Identifikátor	ytdk5s43
Kód kola	OVP MPP

Připomínkování Metropolitního plánu hl. m. Prahy

Druh subjektu		Orgán veřejné moci			
Jméno		Příjmení			
Titul před		Titul za		Datum narození	
Jméno/Název subjektu		Městská část Praha 10			
Jméno jednatele		Lucie Kučerová			
IČ	63941	ID datové schránky	irnb7wg		
Ulice	Vinohradská	Č. popisné/ č. evidenční	3218/169		
PSČ	10000	Obec	Praha 10		
Telefon	+420 267 093 429	Email	lucie.kuceroва@praha10.cz

2.01 Městská parková plocha - Dětská - V Olšinách

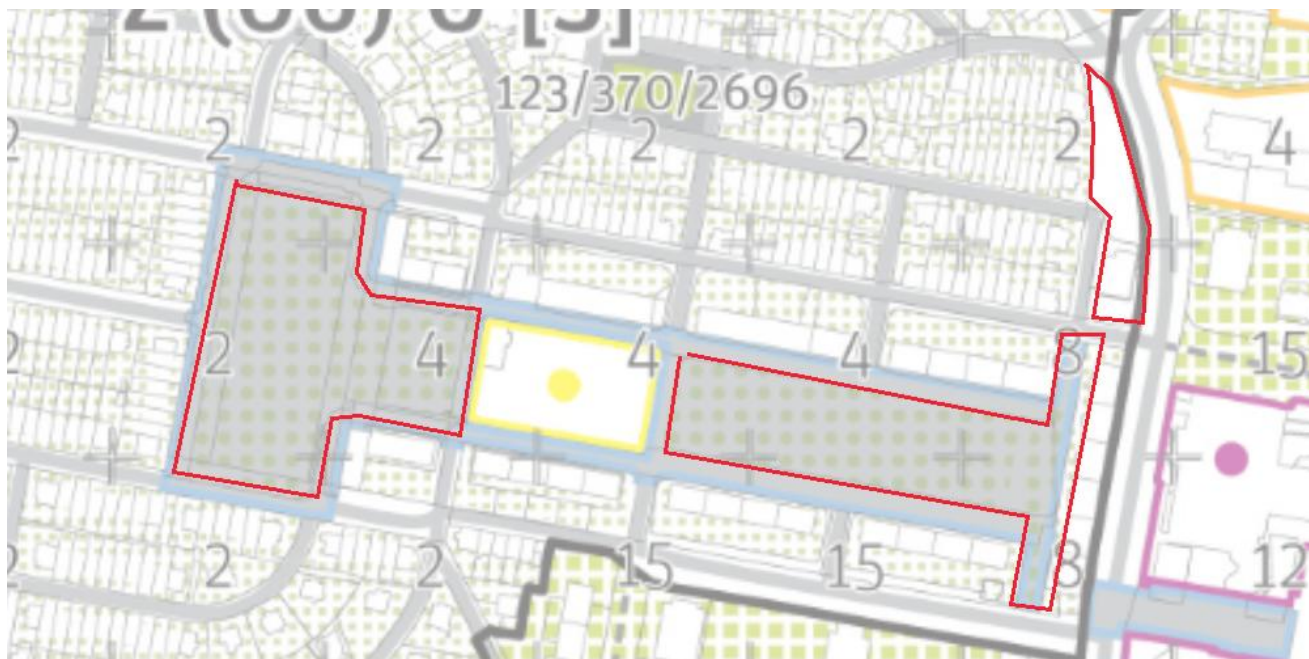
Text vyjádření: Pozitivně hodnotíme rozšíření plochy místního parku.

2.05 Městská parková plocha - Na Míčankách – Tolstého

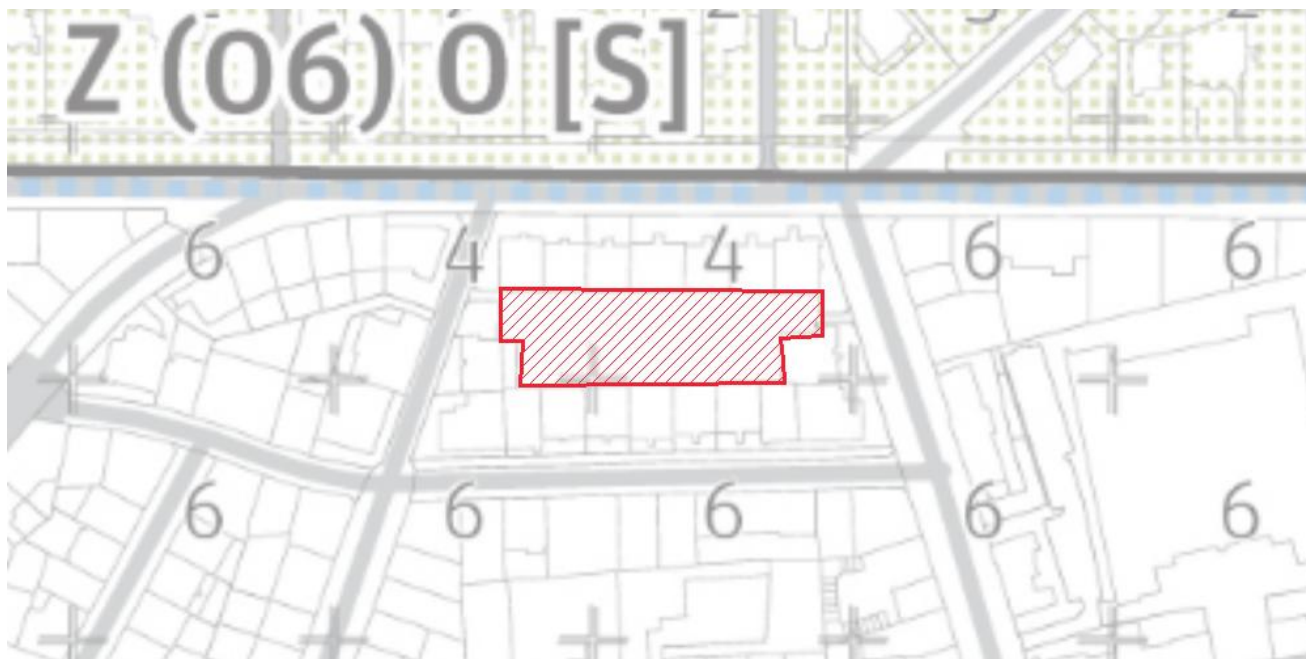
Text vyjádření: Požadujeme na vymezené ploše zakreslit městskou parkovou plochu zahradní.

Text zdůvodnění: Uvedené odůvodnění bereme na vědomí avšak opakovaně požadujeme vymezit městský park za cílem ochrany a zachování zeleně. Jedná se s ohledem na měřítko a strukturu lokality o rozsáhlou plochu zeleně, která je ve správě MČ. Dle strategického dokumentu Generelu veřejných prostranství Prahy 10 je v této ploše lokalizováno veřejné prostranství místního významu - zeleně. Vymezení městského parku v rámci vnitrobloku struktury blokové není na základě rešerše ojedinělé. Obdobný případ (vnitroblok blokové struktury ve svěřené správě MČ) avšak s vyznačeným městským parkem lze pozorovat v lokalitě 020 / Vinohrady - 123/020/2063 Park Flóra - místní park. Zmíněný strategický dokument je ke stažení zde: <https://praha10.cz/urad-mc/odbory/odbor-kancelar-hlavniho-architekta#8700184-strategick-dokumenty>

2.06 Městská parková plocha - Přípotoční

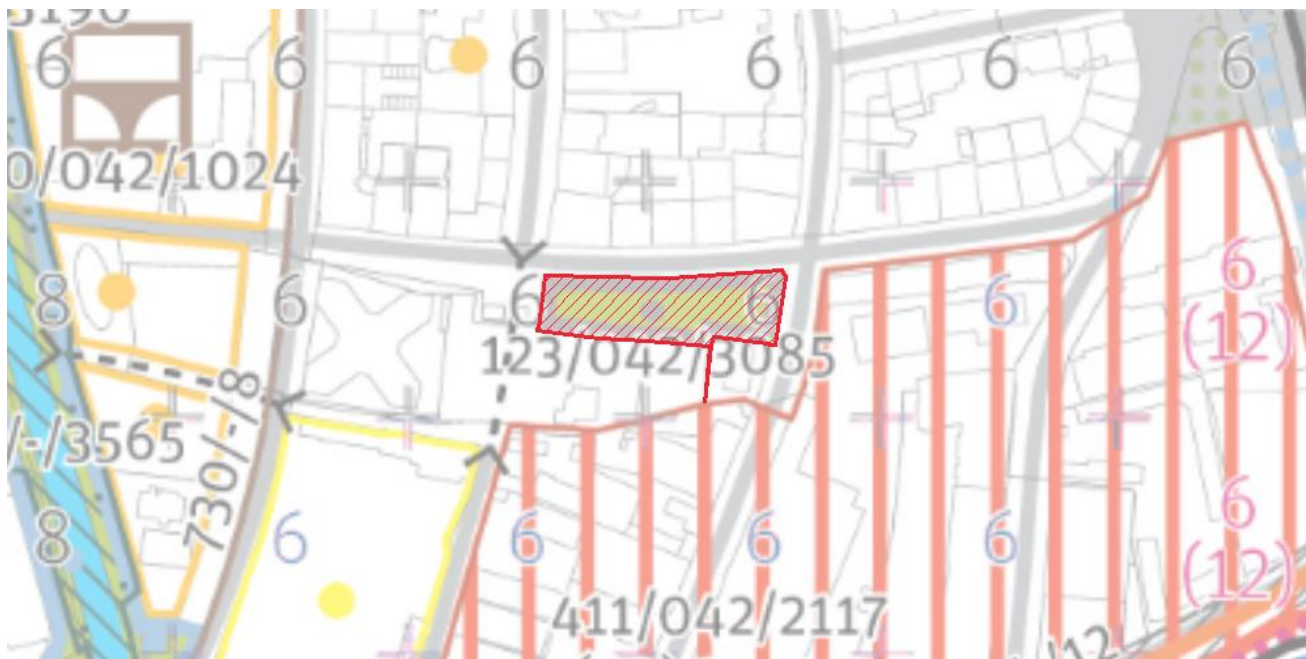
Text vyjádření: Pozitivně hodnotíme vymezení městského parku.

2.07 Městská parková plocha - Skalky

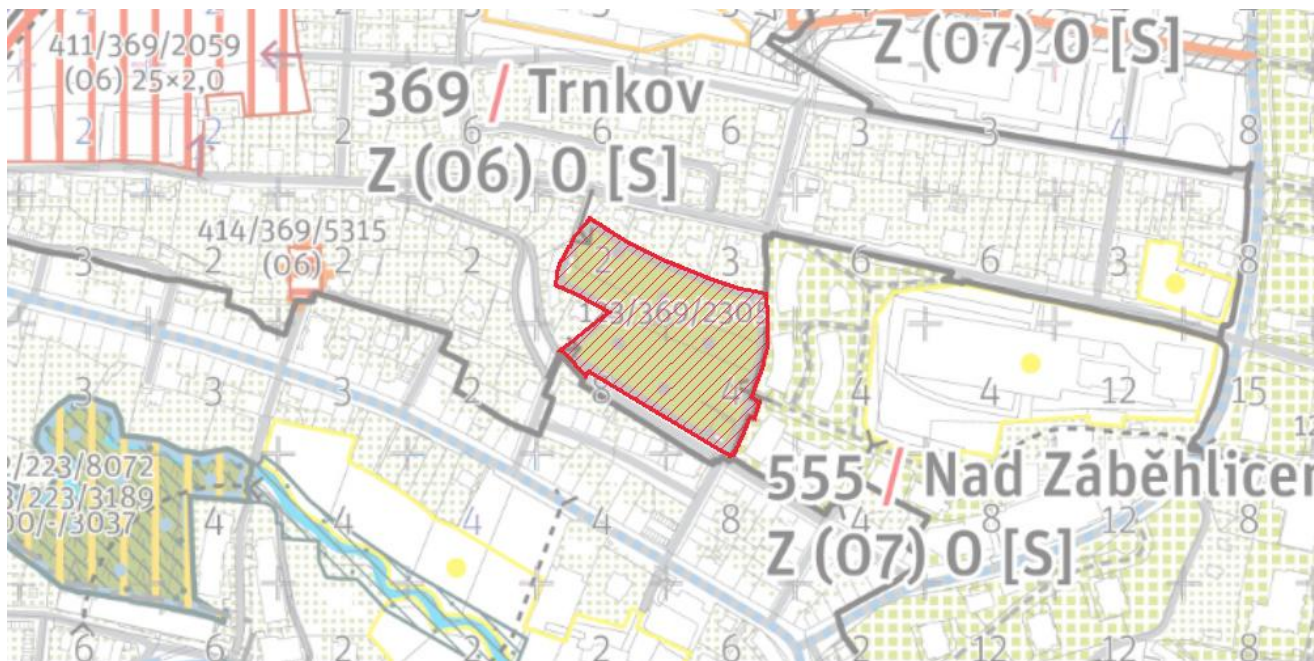
Text vyjádření: Pozitivně hodnotíme doplnění pěšího napojení avšak požadujeme ho doplnit i v severovýchodním cípu parku v pokračování ulice Oty Pavla.

Text zdůvodnění: Aktuálně navržená napojení neodpovídají návrhu Dílčího generelu veřejných prostranství Staré Záběhlíce.
Zmíněné strategické dokumenty je ke stažení zde: <https://praha10.cz/urad-mc/odbory/odbor-kancelar-hlavniho-architekta#8700184-strategick-dokumenty>

2.08 Městská parková plocha - venkovní posilovna Tulská

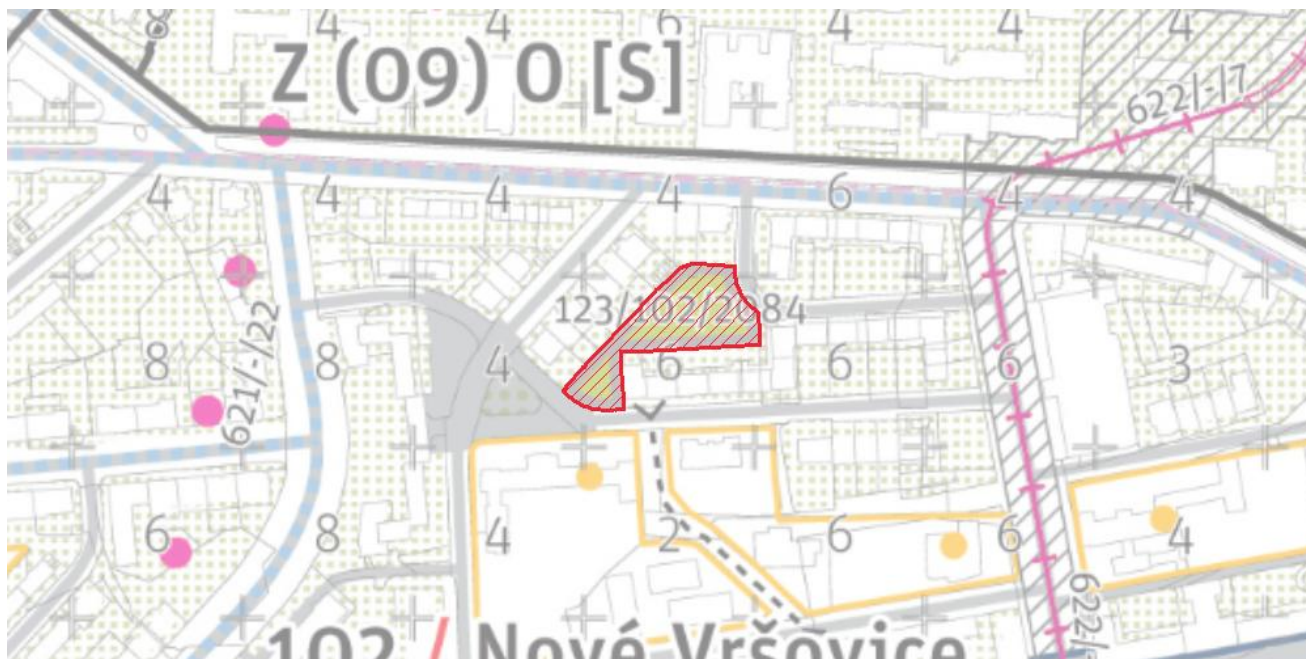
Text vyjádření: Pozitivně hodnotíme vymezení městského parku.

2.09 Náměstí – Bělocerkevská

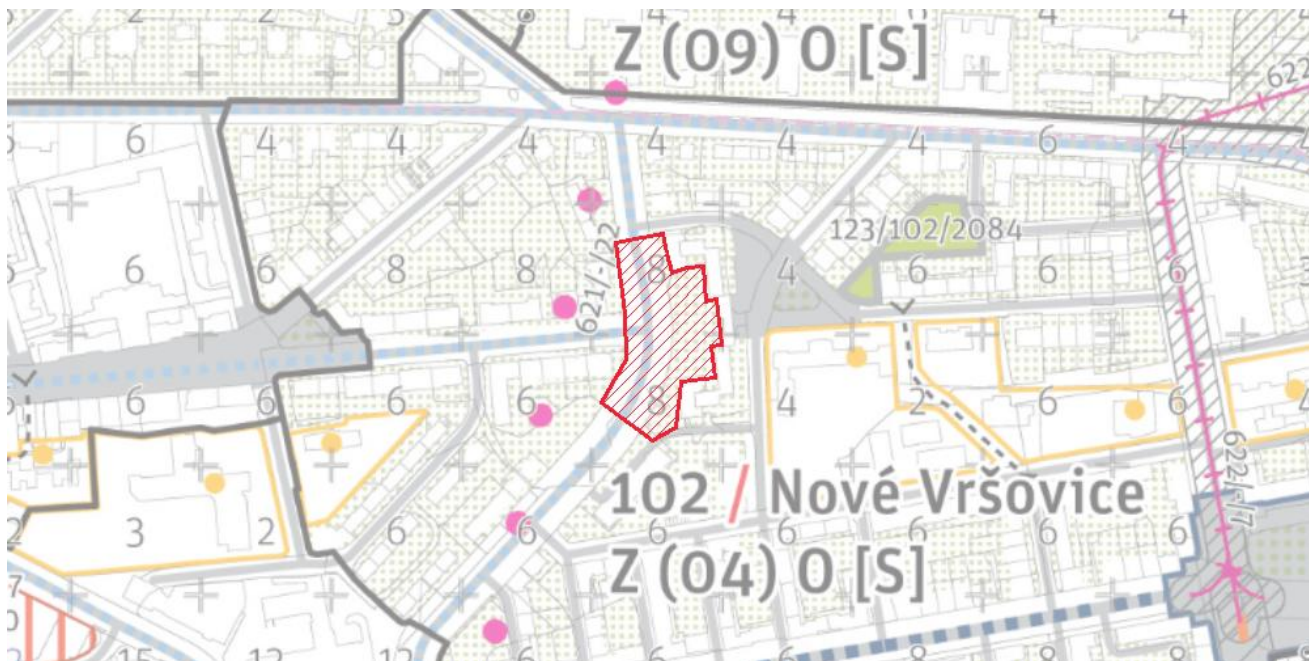
Text vyjádření: Požadujeme ve vymezené ploše zakreslit náměstí vymezené plochou s překryvem parkově upravené části náměstí.

Text zdůvodnění: Uvedené odůvodnění bereme na vědomí avšak opakovaně požadujeme vymežit náměstí vymezené plochou s překryvem parkově upravené části náměstí. Jedná se o pokračování osy ulice 28. pluku a její kompoziční zakončení. Téměř celá plocha se nachází v majetku HMP nebo ve svěřené správě MČ. Dle Generelu veřejných prostranství Prahy 10 (GVP) je tato plocha definována jakožto veřejné prostranství lokálního významu - kamenné, zelené. Návrh GVP je zpřesněn Dílčím generelem Nové Vršovice, který považuje tuto plochu za uliční prostranství. Zmíněné strategické dokumenty je ke stažení zde: <https://praha10.cz/urad-mc/odbory/odbor-kancelar-hlavniho-architekta#8700184-strategick-dokumenty>

2.10 Náměstí - Dukelská x Jakutská

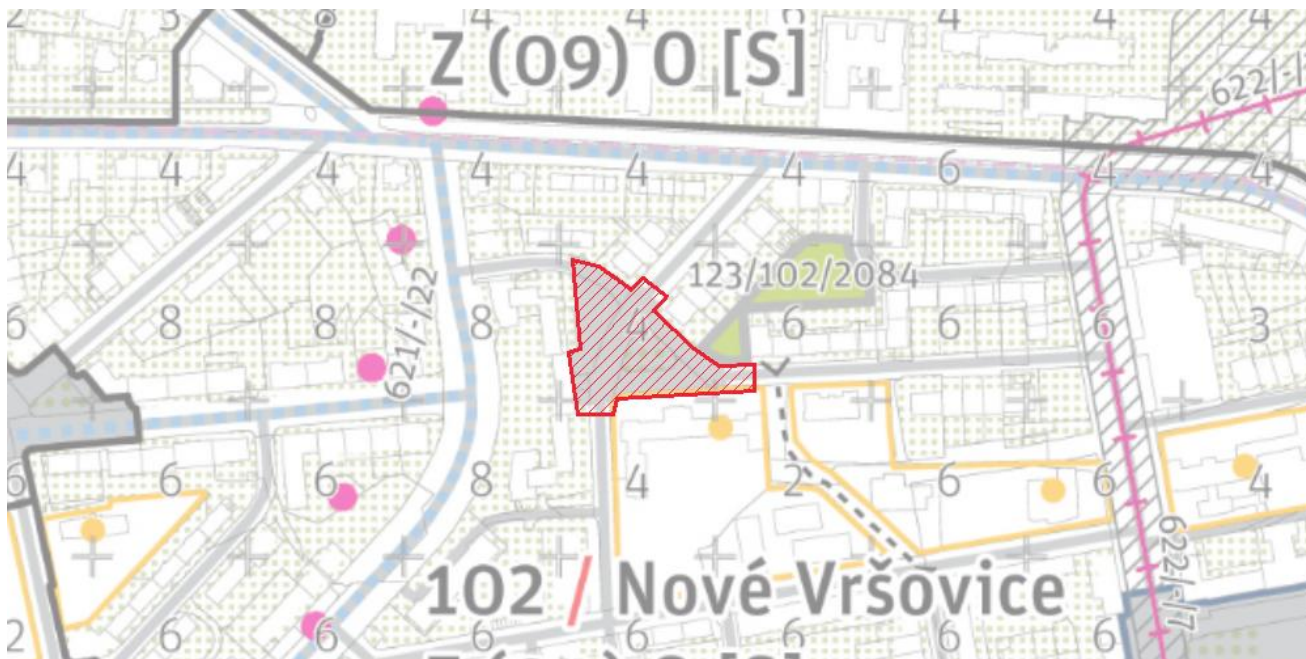
Text vyjádření: Pozitivně hodnotíme rozšíření plochy náměstí a doplnění plochy parkově upravené části náměstí.

2.11 Náměstí – Eden

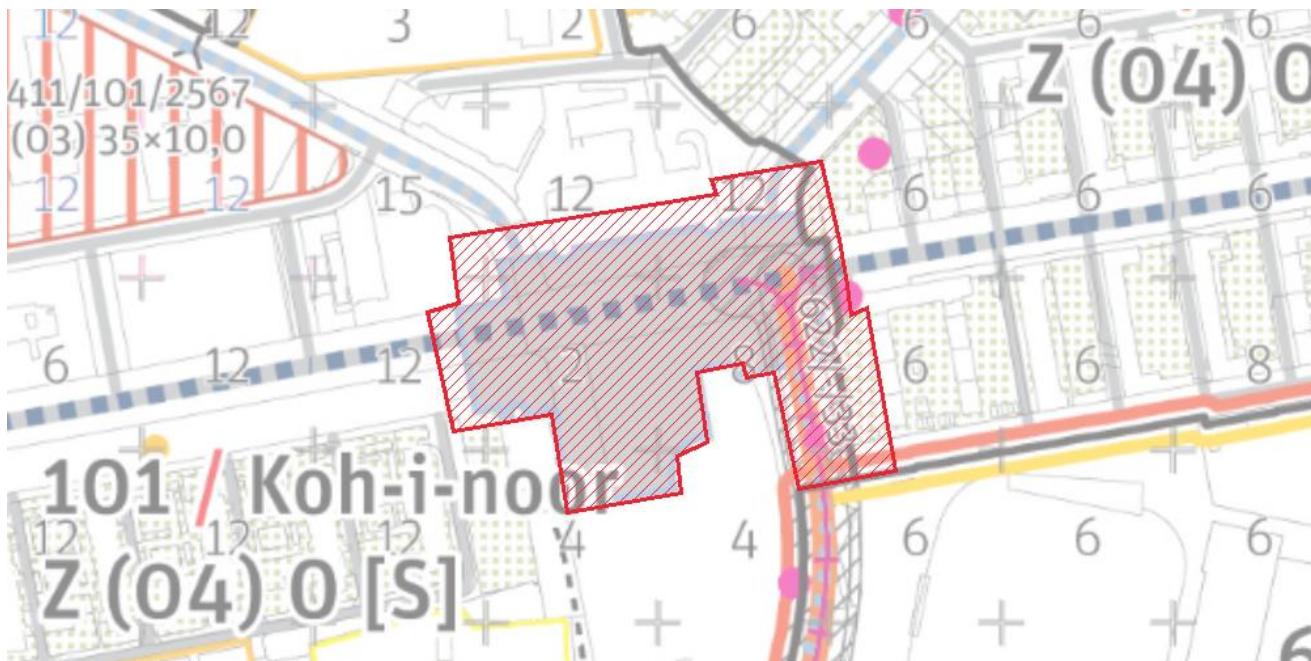
Text vyjádření: Pozitivně hodnotíme rozšíření plochy náměstí, zbývající odůvodnění akceptujeme.

2.12 Náměstí - Ke Strašnické x Kolovratská

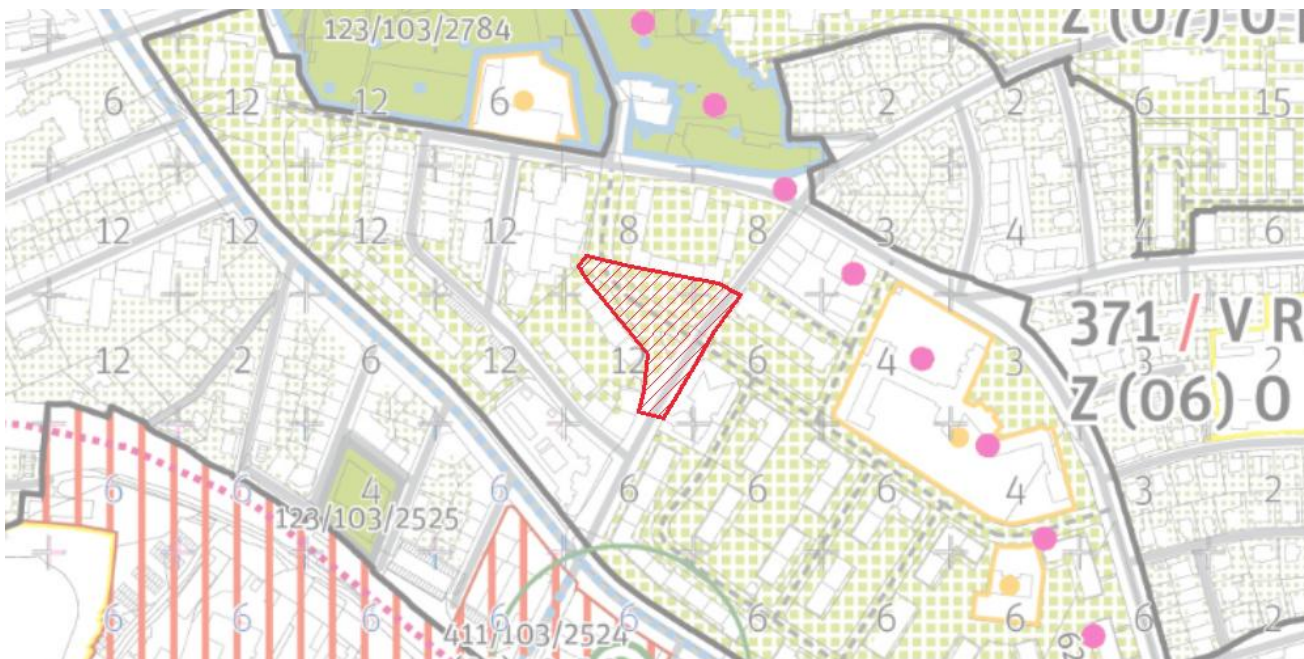
Text vyjádření: Požadujeme vymezit náměstí vymezené plochou s parkově upravenou částí náměstí.

Text zdůvodnění: Uvedené odůvodnění bereme na vědomí avšak opakovaně požadujeme vymezit náměstí vymezené plochou s parkově upravenou částí náměstí. Dle Generelu veřejných prostranství Prahy 10 je tato plocha definována jakožto veřejné prostranství lokálního významu - smíšené. Téměř celá plocha se nachází v majetku HMP. Návrh GVP je zpřesněn Dílčím generelem Strašnice, který považuje tuto plochu za uliční prostranství a navrhuje zde zásadní úpravu předmětného klíčového veřejného prostranství „02 Náměstí Ke Strašnické“. Hlavním tématem této plochy je dopravní reorganizace, nový zpevněný prostor náměstí, stavba drobné veřejného komerčního objektu (kavárna/občerstvení), zvýšení kapacity stání u BD a reorganizace parkovacích stání u náměstí. MČ Praha 10 považuje za vhodné v tomto případě navzdory stavu území/týpu struktury vymezit náměstí za cílem zakotvení "cílového charakteru" vyznačené plochy.

2.13 Náměstí - Kodaňská x 28. pluku

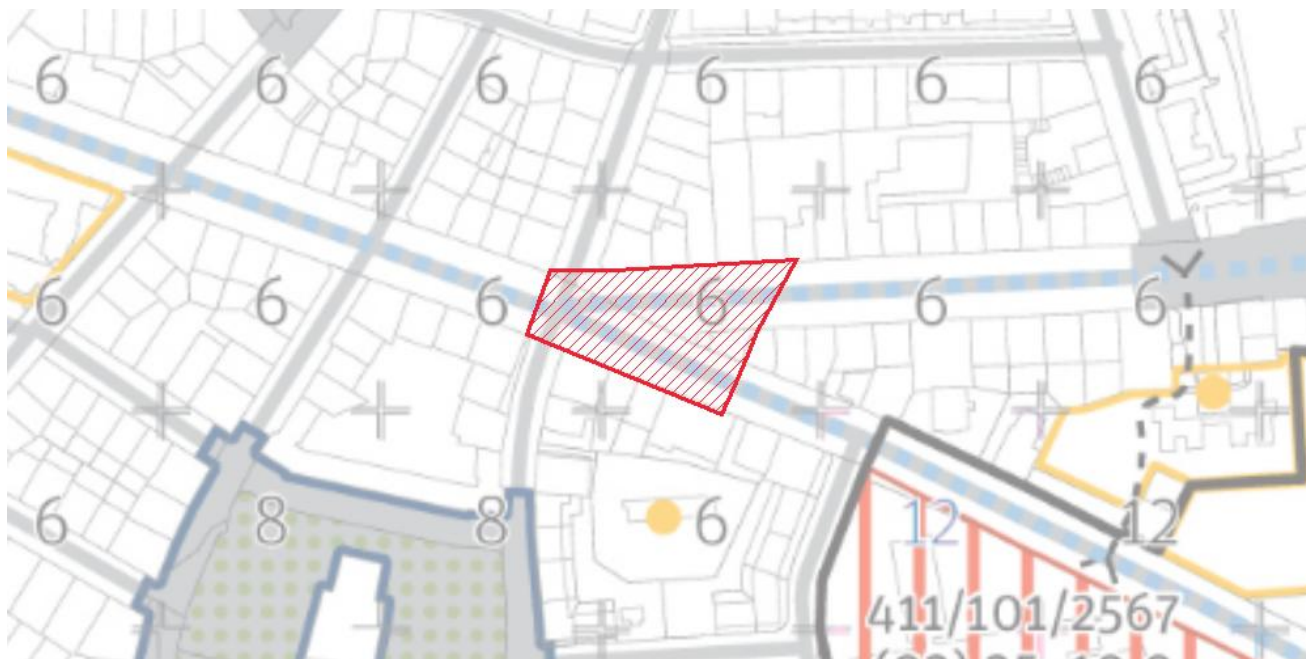
Text vyjádření: Požadujeme ve vymezené ploše zakreslit náměstí vymezené plochou.

Text zdůvodnění: Uvedené odůvodnění bereme na vědomí avšak opakovaně požadujeme vymezit náměstí vymezené plochou. Jedná se o západní zakončení osy ulice 28. pluku na styku s dalším významným veřejným prostranstvím - ul. Kodaňskou. Dle Generelu veřejných prostranství Prahy 10 je tato plocha definována jakožto veřejné prostranství lokálního významu - kamenné s označením "d_17 NÁMĚSTÍ KODAŇSKÁ (KŘÍŽENÍ ULIC KODAŇSKÁ A 28. PLUKU)". Hlavním tématem této plochy je potřeba rozšíření pobytového prostoru náměstí směrem k vyrovnání poměru dopravních a pobytových ploch ideálně za úpravy dopravního režimu. MČ Praha 10 považuje za vhodné v tomto případě navzdory stavu území vymezit náměstí za cílem zakotvení "cílového charakteru" vyznačené plochy.

MČ Praha 10 již v minulosti úpravu tohoto VP do podoby náměstí
prověřovala avšak doposud nedošlo k jeho realizaci.

2.16 Náměstí - OC Cíl

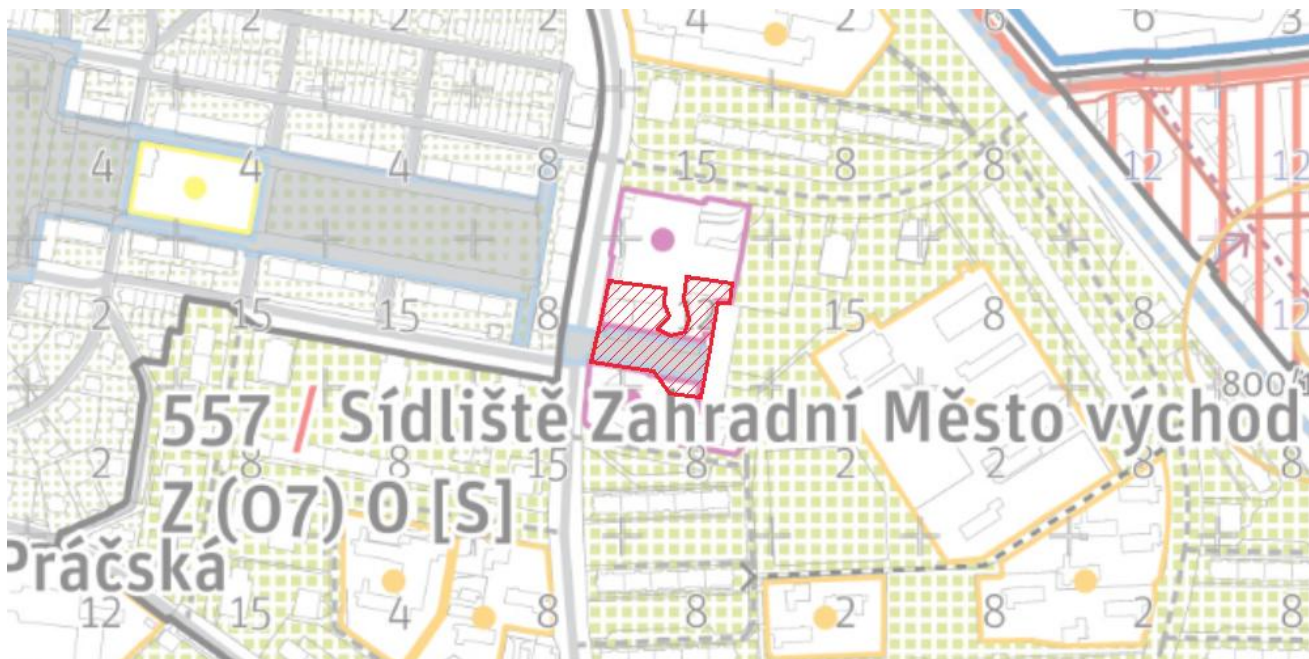
Text vyjádření: Pozitivně hodnotíme vymezení plochy náměstí.
